Commune de Longèves (17)	Projet éolien de Longèves II Ferme éolienne Neveuses Réponses aux riverains	Rédigé par : Geoffrey THOREL (energieTEAM)
		Date : 16/09/2026 Complété : 21/09/2026

Rappel des grandes lignes du projet		
Porteur de projet		EnergieTEAM
Lieu	Département :	17 (Charente-Maritime)
	EPCI :	Communauté de communes Aunis Atlantique
	Commune :	Longèves
Projet	Nombre d'éoliennes :	2
	Modèle éolienne :	Vestas V117 ou N117 ou SG 114
	Hauteur totale :	150 m (E2) et 159 m (E1)
	Taille du rotor :	117 m
	Garde au sol :	33 m
	Hauteur de mat :	91,5 m
	Puissance totale :	8,4 MW
	Production :	18,015 GWh/an (config N117)

Figure 275 : Localisation des éoliennes vis-à-vis des habitations

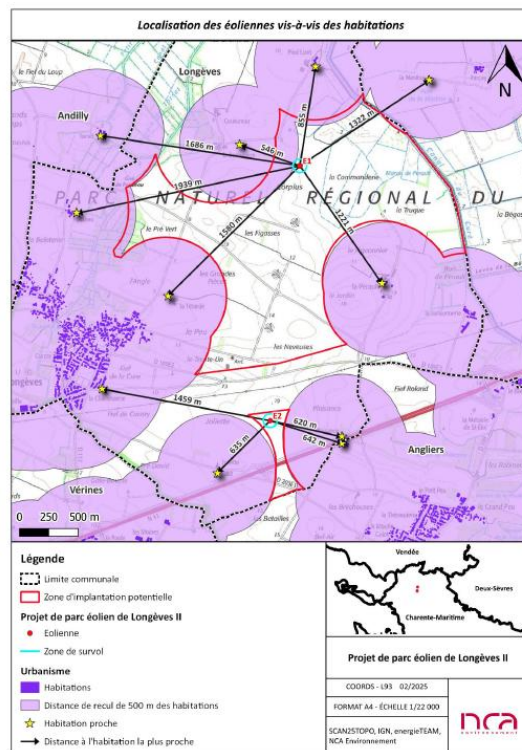
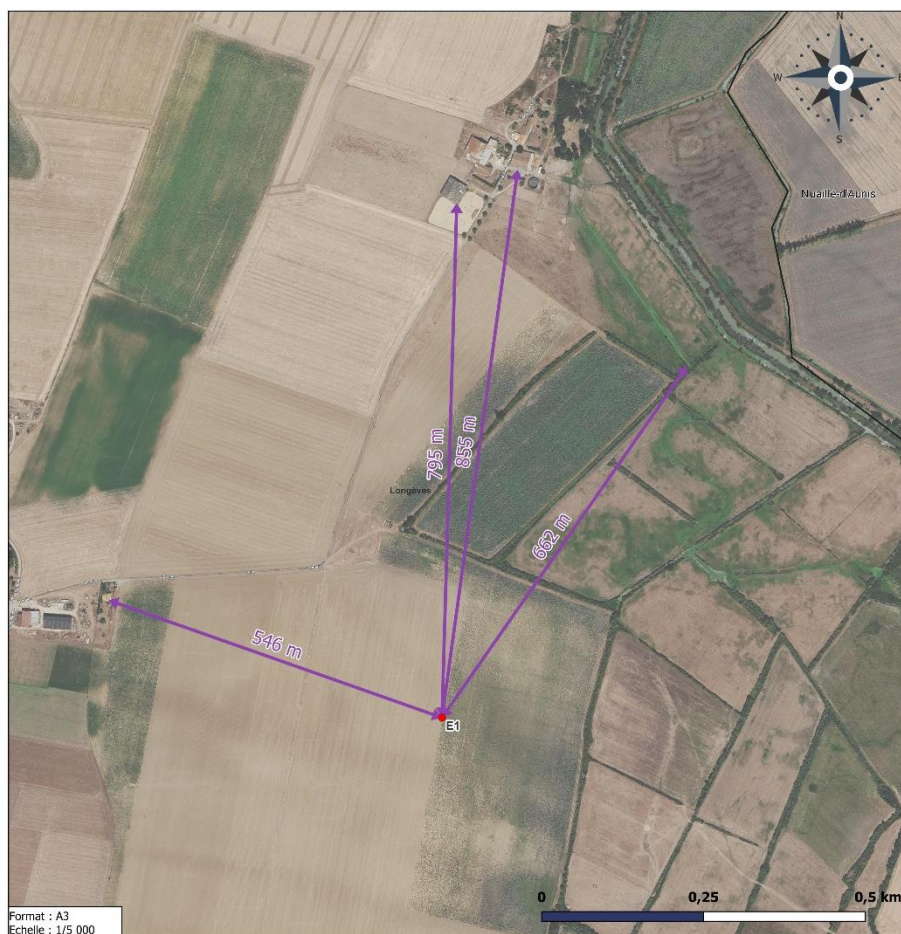
Quelle est la distance exacte entre l'éolienne E1 et le centre équestre ou le hangar le plus proche ?

Remarque du CE : Fournir un plan coté et contradictoire précisant les distances entre chaque éolienne, les bâtiments, les pistes d'entraînement, les écuries et les habitations. Cette question doit être clarifiée car les distances rapportées sont divergentes.

La distance entre l'éolienne E1 du projet de la Ferme éolienne Neveuses et l'habitation la plus proche du hameau du Grand-Pied-Lizet est de 855 mètres.

Le hangar du centre équestre le plus proche est quant à lui situé à 795 mètres de l'éolienne E1.

Ces distances sont toutes supérieures à la distance réglementaire de 500 m. Les distances les plus faibles entre une habitation et une éolienne sont de 546 m et 620 m (Lieu-dit Corplus et l'éolienne E1 et lieu-dit Plaisance et l'éolienne E2).

Ci-dessous une extraction de l'étude d'impact présentant un tableau des distances et une cartographie ainsi qu'une nouvelle cartographie des distances entre l'éolienne E1 et le centre équestre de M. FLEURISSON.

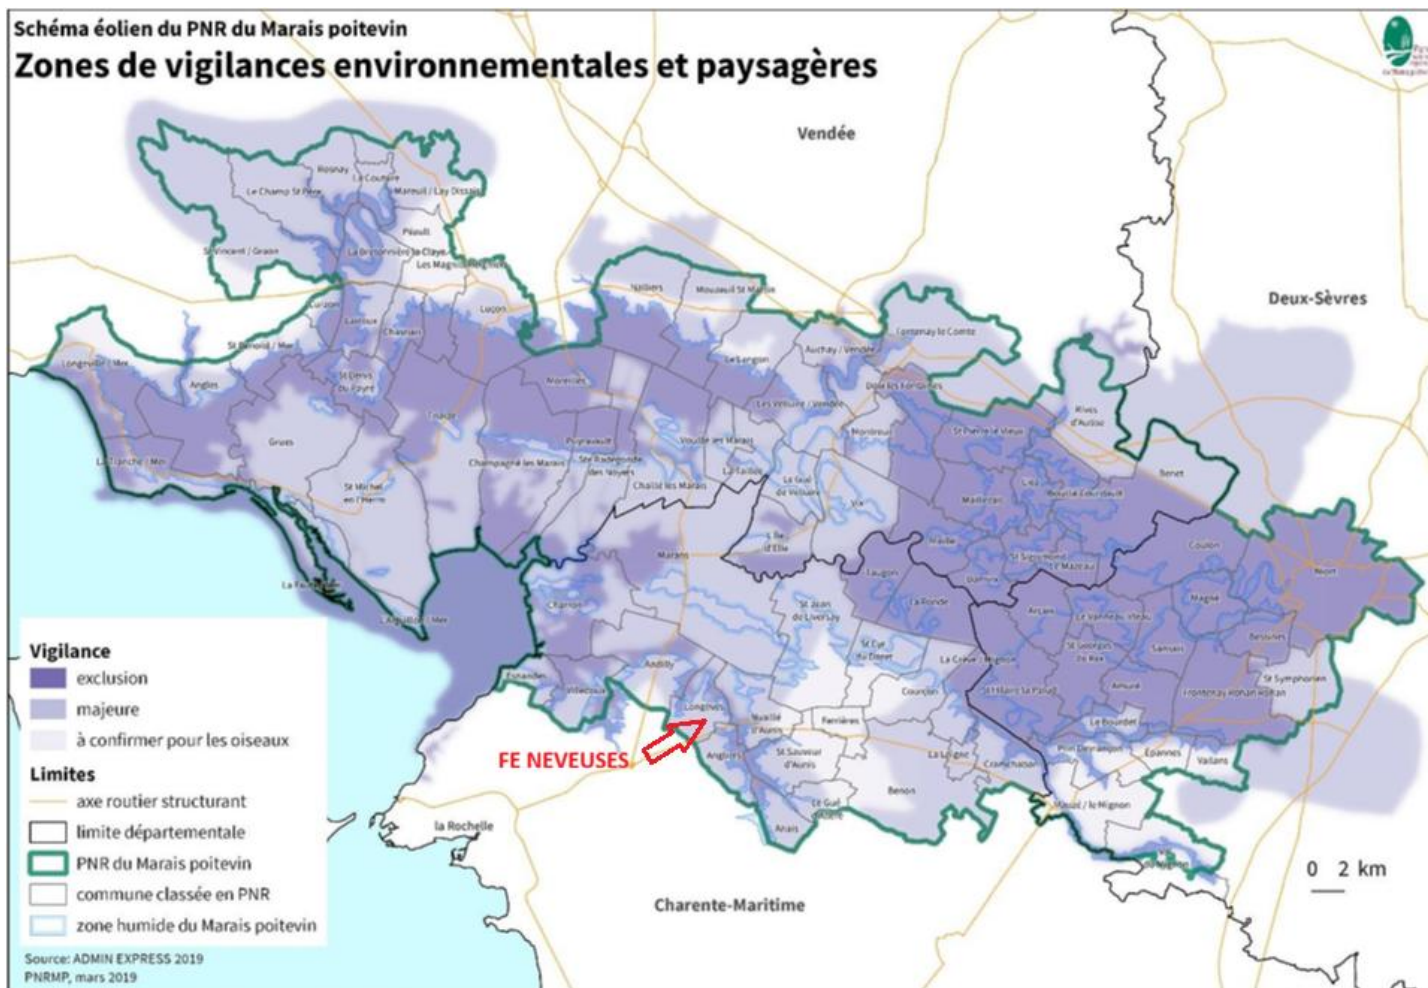
Pourquoi implanter les éoliennes à proximité d'une zone humide ou d'une zone présentée comme sensible ?

Remarque du CE : Produire une carte précise des zones d'exclusion, des zones de vigilance et des distances aux zones humides, puis expliquer les raisons écologiques et réglementaires permettant l'implantation retenue

La carte est disponible directement sur le site du PNR (charte éolienne). Le document s'intitule : Notice du schéma éolien du PNR du Marais poitevin.

La superposition des enjeux paysagers et environnementaux identifiés par le PNR a permis d'aboutir à la carte de synthèse suivante :

Cette carte confirme que les éoliennes du projet des Neveuses sont implantées en dehors des zones d'exclusion identifiées par le PNR.
